SB, Förbättrat startsnöre, McCulloch-motorsåg, CS42S, 2018-02

Beskrivning

Startsnöret kan lossna från linhjulet och förhindra att motorn startas. Linhjulet har förbättrats.

INSTRUKTIONSBLAD
 BYTE AV LINHJUL

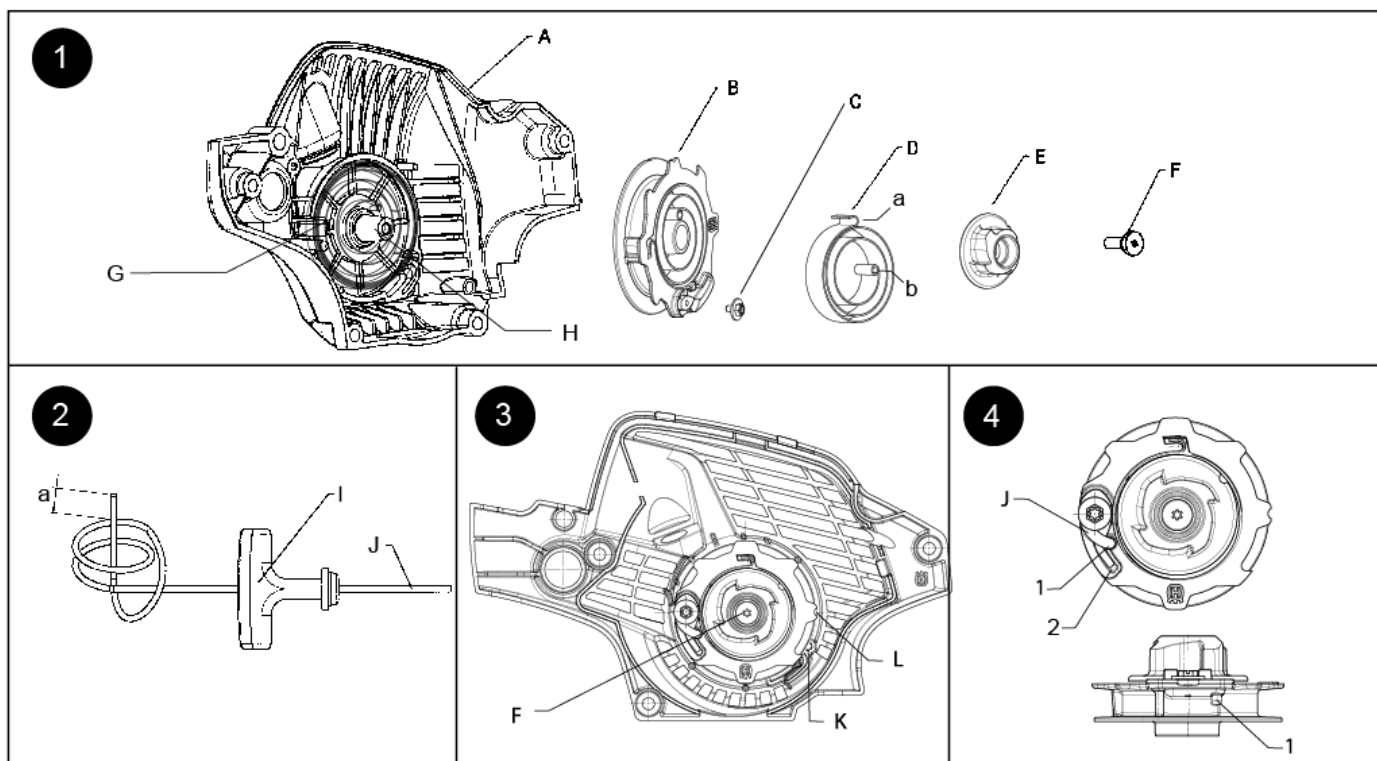
Produkt som har sålts till slutanvändare:	Utför service endast om slutanvändaren påträffar problemet.
Ännu ej sålda produkter i restlager:	Inget; ingen åtgärd krävs.
Servicebeskrivning	Byt ut linhjulet.

1. Ta bort fyra (4) skruvar från fläkthuset (A). Ta bort fläkthuset från chassit.
 2. Ta bort linskraven (C) från linhjulet (B).
- FÖRSIKTIGHET:** Returfjäders (G) är spänd och linhjulet tenderar att rulla ut.

3. Låt returfjäders långsamt rulla ut helt när du tar bort lina (J) och handtaget (I) från fläkthuset.
 4. Ta loss ansatsskraven (F) från mitten av navet (E).

5. Håll linhjulet på plats i fläkthuset när navet tas bort.
 6. Ta försiktigt loss linhjulet med fjädern (D), se till att returfjäders (G) stannar i fickan undertill.

7. Tillsätt en liten mängd litiumfett till tornet (H) och byt ut linhjulet på fläkthuset. Vrid linhjulet försiktigt medurs tills det kommer på plats.
 8. Byt fjädern och säkerställ att den fasthakade fjäderns ände helt hakar i linhjulet. Byt navet och säkerställ att stiftet hakar i på slingan.

9. Byt navet och säkerställ att stiftet hakar i på slingan.
 10. Gänga in skruven i mitten av navet och tornet och vrid till 45–50 in./lbs.
 11. För in lina genom handtaget och säkra med en dubbelknut. Lämna ¼–½ tum bakom knuten. Se Bild 2.

12. Snurra linhjulet försiktigt medurs tills det tar stopp.
 13. Låt linhjulet rotera moturs tills urtaget i linhjulet (L) ligger parallellt med urtaget i höljet (K). Se Bild 3.

14. Låt sedan linhjulet rotera ett helt varv moturs tills urtagen ligger parallellt igen.
 15. Sätt in en insexnyckel eller en skruvmejsel i skåran som bildas av de två urtagen för att låsa linhjulet.

16. För den fria änden av lina genom hålet i fläkthuset, in i och upp genom linhjulet (1). Se Bild 4.
 17. Tryck in lina i fasthållningsspåret. Se Bild 4.

18. För in låsskraven i skruvtornet på linhjulet och dra åt tills den sitter ordentligt (8–10 in./lbs.). Dra inte åt skruven för hårt.
 19. Spänn lina, ta bort insexnyckeln eller skruvmejseln och låt linhjulet och lina sakta rulla tillbaka.

20. Sätt på höljet på chassit igen och dra åt med 35–40 in./lbs.
